Lieber OpenDCC u. Fichtelbahn Anwender,

HANDBUCH ZUM OPENDCC GBM „LÖT-BAUSATZ“ ERNEUERT

Aufbauanleitung vom „Löt-Bausatz GBM“ wurden aktualisiert

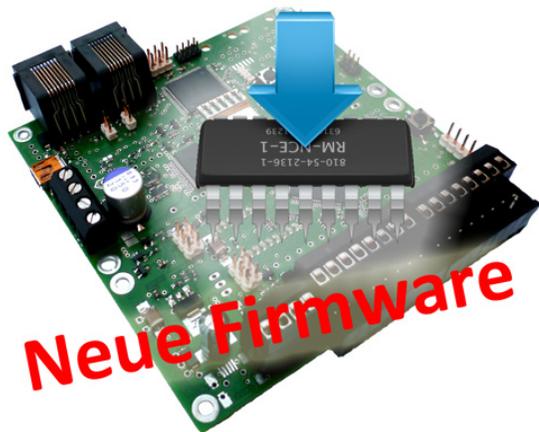
Der Abschnitt vom GBMboost wurde an die neue Platine mit der Hardware Version v1.8 angepasst, die es seit Mitte Februar auch für den Löt-Bausatz gibt.

In der Dokumentation wurden die Abbildungen für den Aufbau ersetzt und zahlreiche Teile der Inbetriebnahme in das BiDiB-Wiki verschoben.

Die Hardware Version v1.6 ist als Löt-Bausatz nicht mehr erhältlich und wurde somit aus dem Handbuch entfernt. Für den Support und der Fehlersuche bleiben natürlich die Stückliste, der Schaltplan und der Bestückungsdruck im Downloadbereich des GBM erhalten. Auf Anfrage können Sie über den Support die alte Dokumentation jederzeit erhalten.

In der Aufbauanleitung (Löt-Bausatz) wird auf Grund der Lötbarkeit für den Anwender, kein 3,3V Schaltregler (QFN-Gehäuse) verwendet, sondern weiterhin der 3,3V Linearregler.

In der Stückliste und im Reichelt-Warenkorb gab es eine minimale Bauteilveränderung (aufgeführt in der FAQ) um einen Ausgleich zu der Version 1.6, Version 1.8 und zu dem SMD-Bausatz herzustellen.

Diese Änderungen müssen nicht auf bestehende Baugruppen umgesetzt werden, weil diese Änderungen keine technische Auswirkung auf die Funktion haben. Bei den Spezialteilen hat es keine Veränderung gegeben.
